# COMUNE DI PAVIA DI UDINE

**OGGETTO:** Procedura di Verifica di Assoggettabilità a VIA, ai sensi dell'art. 19 del D.Lgs. n. 152/2006. Progetto definitivo PRG e ACC del P.M. Cargnacco ed opere sostitutive dei PL interferenti nell'ambito del Completamento del Nodo di Udine.

**[ID: 5735] Procedura statale di Verifica di assoggettabilità alla VIA per il progetto di “PRG e ACC del P.M. Cargnacco ed opere sostitutive dei PL interferenti nell’ambito del Completamento del Nodo di Udine” in Comune di Udine, Pozzuolo del Friuli e Pavia di Udine. Proponente RFI S.p.A. - Parere**

**OGGETTO:** [ID: 5735] D.Lgs. 152/2006 e s.m.i. e LR 43/1990. Procedura statale di Verifica di assoggettabilità alla VIA per il progetto di “PRG e ACC del P.M. Cargnacco ed opere sostitutive dei PL interferenti nell’ambito del Completamento del Nodo di Udine” in Comune di Udine, Pozzuolo del Friuli e Pavia di Udine.  
Proponente RFI S.p.A.  
Relazione istruttoria.

PLANIMETRIA SCALA 1:200

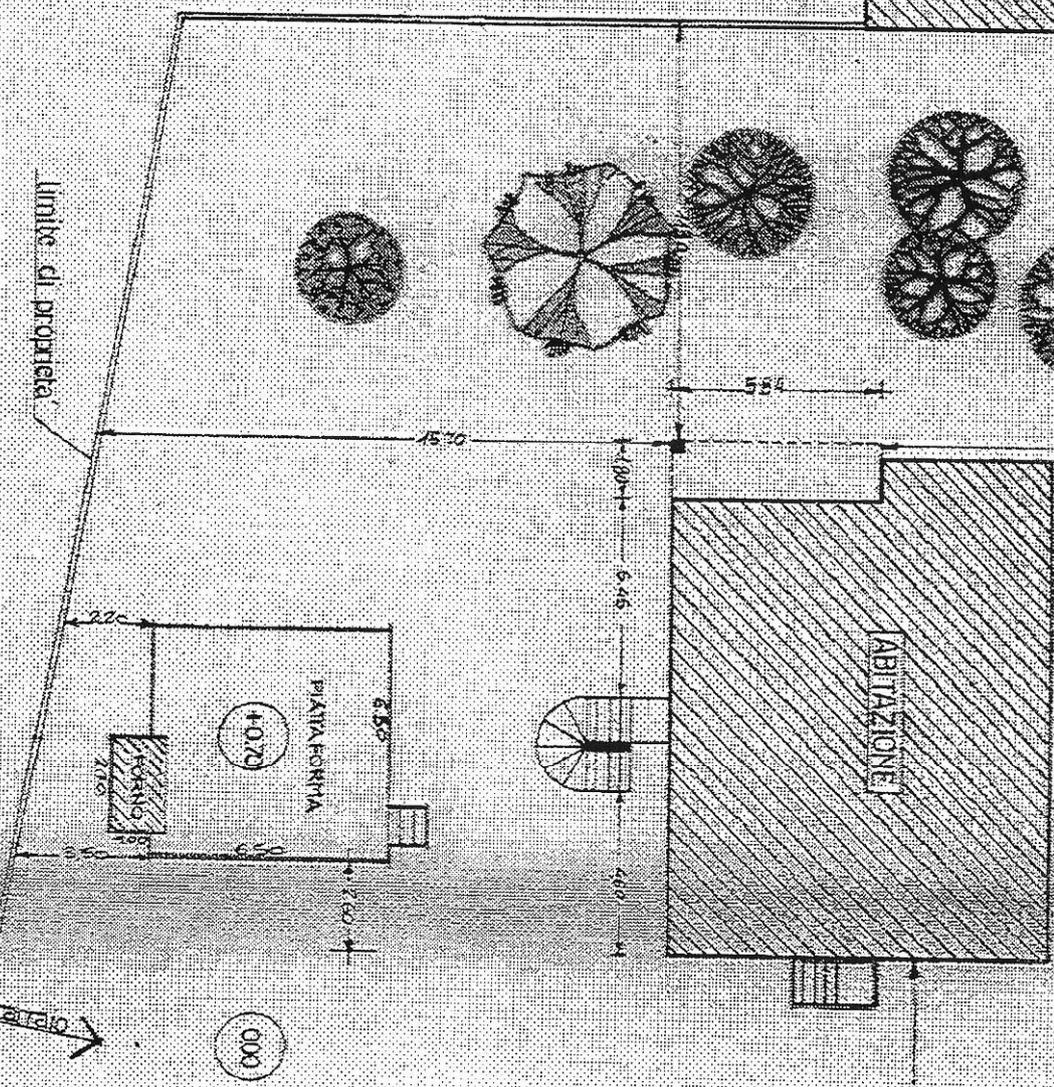
2. Dal progetto si rileva che tutta la recinzione con parte del giardino (mappale 100), dal lato ferrovia, sarà espropriato per l'esecuzione dei lavori previsti però nel contempo nulla viene riportato circa la presenza del manufatto composto da forno e piattaforma (corpo unico) sito a cm 1,20 dalla recinzione (veggasi disegno della struttura in allegato 1) ricadente nell'area dei lavori e pertanto da abbattere e rimuovere interamente poiché interferente con le opere di progetto.
